**Verslag huishoudelijke elektrische installatie op laagspanning en zeer lage spanning****Algemeen:**

Referentie: 003-20260512-04	Datum controle: 12/05/2026
Keurder: 003

Eigenaar: Bruneel	EAN-code: Onbekend
Adres installatie: Contributiestraat 13, 9000 - Gent	Nummer teller(s): 12743390
Distributienetbeheerder installatie: Fluvius	
Datum uitvoering installatie: ☐ Vóór 01/10/1981 ☒ Tussen 01/10/1981 en 01/06/2020 ☐ Vanaf 01/06/2020	
Type: ☒ Woonenheid ☐ Niet-huishoudelijk ☐ PV ☐ Batterij ☐ Laadpaal

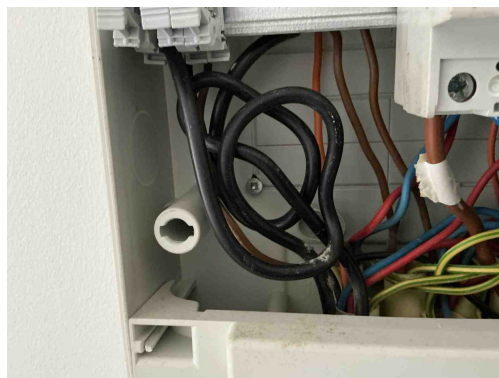
Inbreuk(en):

B04 - De aanduiding van de kringen, klemmen en/of schakelapparatuur ontbreekt, is onjuist of is onvolledig (Boek 1: 3.1.3.1/5.1.6.1).

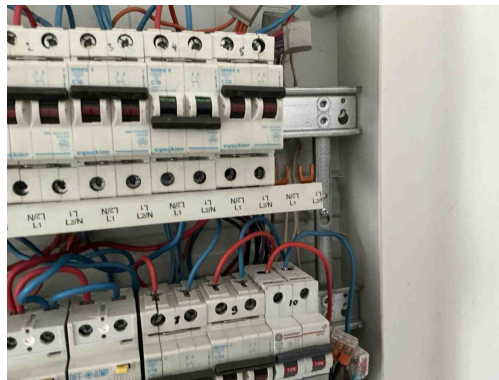
T21 - Het elektrisch materieel is niet geplaatst volgens de voorschriften van de fabrikant/ regels van goed vakmanschap . (Boek 1: 1.4.1.3)

Opmerking: Ophangvijzen bord niet afgedekt, kamaansluiting niet afgedekt

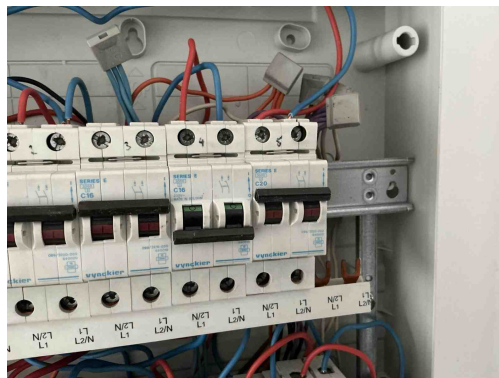
T21 - Het elektrisch materieel is niet geplaatst volgens de voorschriften van de fabrikant/ regels van goed vakmanschap . (Boek 1: 1.4.1.3)

Opmerking: Ophangvijzen bord niet afgedekt, kamaansluiting niet afgedekt

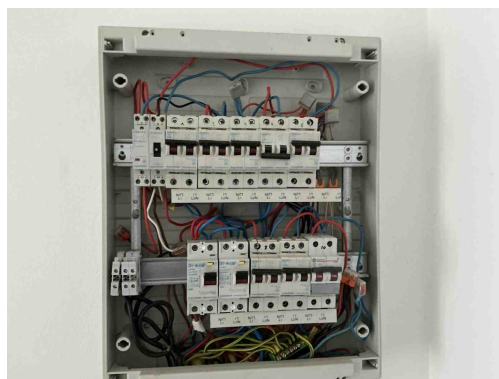
T23 - Het elektrisch materiaal is beschadigd. (Boek 1: 1.4.1.3).

Opmerking: Automaat C16 tweede rechtsboven niet in te schakelen. Ook niet als er geen spanning is.
